**Punkt 4**

<b>Gremium:</b>	Umweltausschuss	X	Öffentliche Sitzung Nichtöffentliche Sitzung
<b>Sitzung am:</b>	13.10.2011

**EU-Wasserrahmenrichtlinie (EU-WRRL)  
- Umsetzungsfahrplan Sieg**

#### Vorschlag BUND: „ufernahen Weg entfernen“

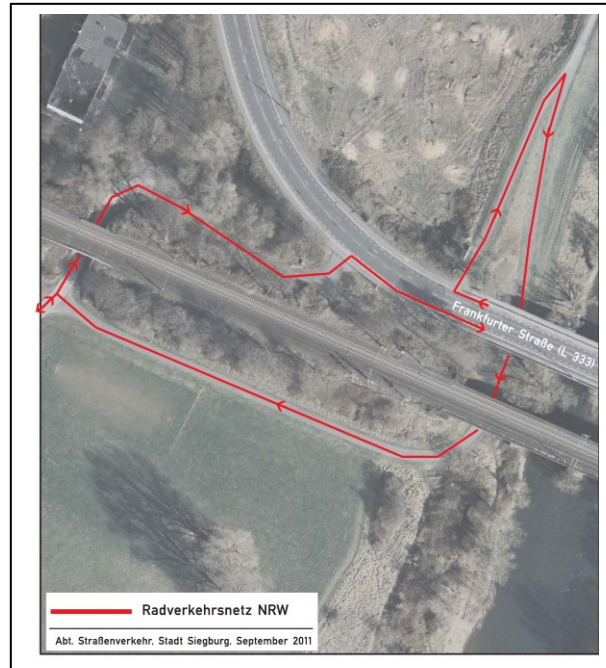
Die Anregung, den ufernahen Weg aufzugeben, ist durch die vielfältige Nutzung für Freizeit, Wartung und Rettungseinsätze nicht sinnvoll.

Die Wegeverbindung muss aus folgenden Gründen erhalten bleiben:

- Eine Querung der Landstraße 333 für Fußgänger bzw. Radfahrer kann aufgrund der Kurvensituation und einer täglichen Belastung von ca. 13.000 Fahrzeugen nur in Ausnahmesituationen (z. B. Hochwasser) von der Straßenverkehrsbehörde zugestimmt werden.
- Die querungsfreie Nutzung des ufernahen Weges dient der Verkehrssicherheit von Radfahrern und Fußgängern.
- Der Weg ist Teil des Radverkehrsnetzes NRW und muss erhalten bleiben (siehe Karte).
- Der Weg zur Frankfurter Straße ist Teil des Rettungsweges für den ICE 3-Tunnel (Nordportal).

- Der ufernahe Weg ist notwendige Zufahrtsmöglichkeit für die Feuerwehr bei Personen- und Tierrettung aus der Sieg sowie bei Hochwasser.
- Der Weg wird für Wartungs- und Sanierungsarbeiten an den Brückenbauwerken von den jeweiligen Unterhaltsträgern benötigt.

Die Stadt Siegburg kann der Empfehlung des BUND nicht zustimmen und empfiehlt der Bezirksregierung, den ufernahen Weg zu erhalten.
